FV 700 BERKÅK SENTRUM

- innspill til områdereguleringsplan

Notat

ILLUSTRASJONSPLAN 1:500 | NYTT KRYSS MED DAGENS VEGHØYDE

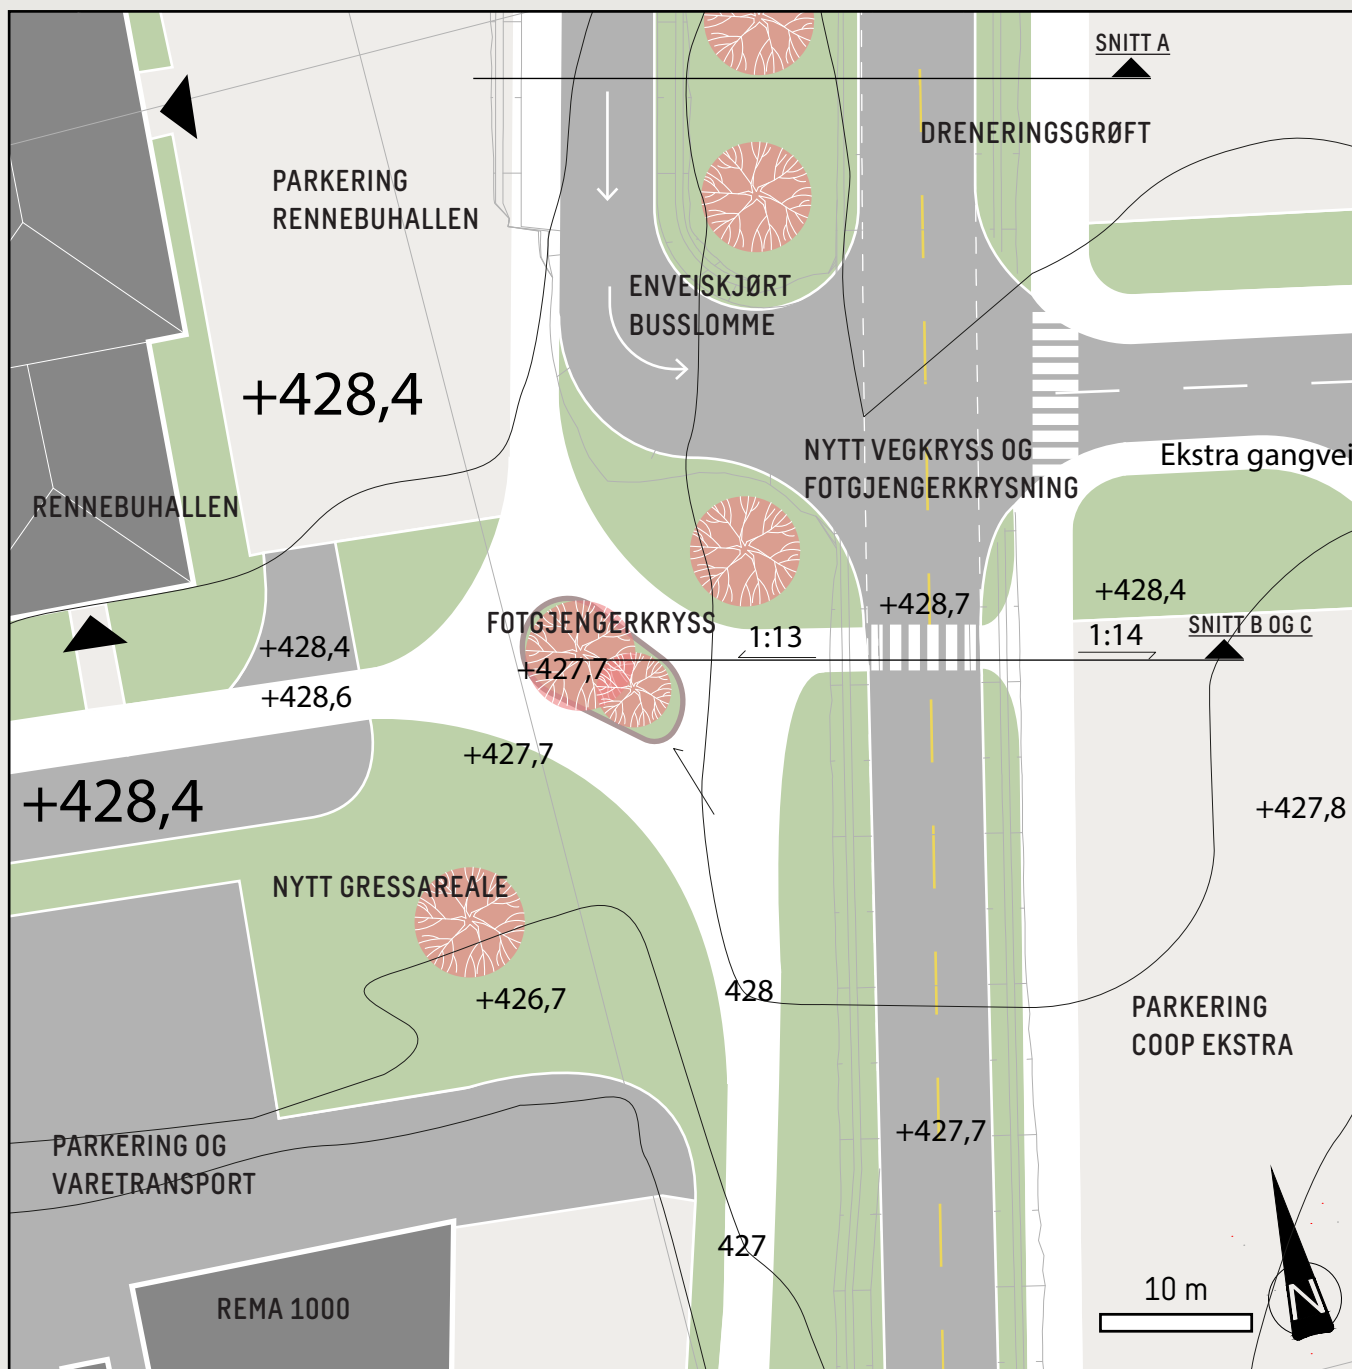
For å få til et kryssningspunkt med gjeldene krav til UU må fylkesvegen senkes eller sidearealene heves. Dette viser at fylkesvegen med gang- og sykkelvegsystem må prosjekteres i sammenheng.

Ganglinjen mellom skole og bussholdeplass må utformes på de gåendes premisser og være brei og tydelig. Innkjøring til p-plass ved Rennebuhallen bør utformes slik atkomsten skjer over fortau eller

som opphevet krysningspunkt for de gående og syklende. Utformingen rundt nordøstre hjørne på Rema 1000 kan stenges slik at det blir færre biler der det er mange møtende myke trafikanter.

Skissen opprettholder allikevel en ferdselszone rundt bygget for varelevering og nødvendig kjøring,
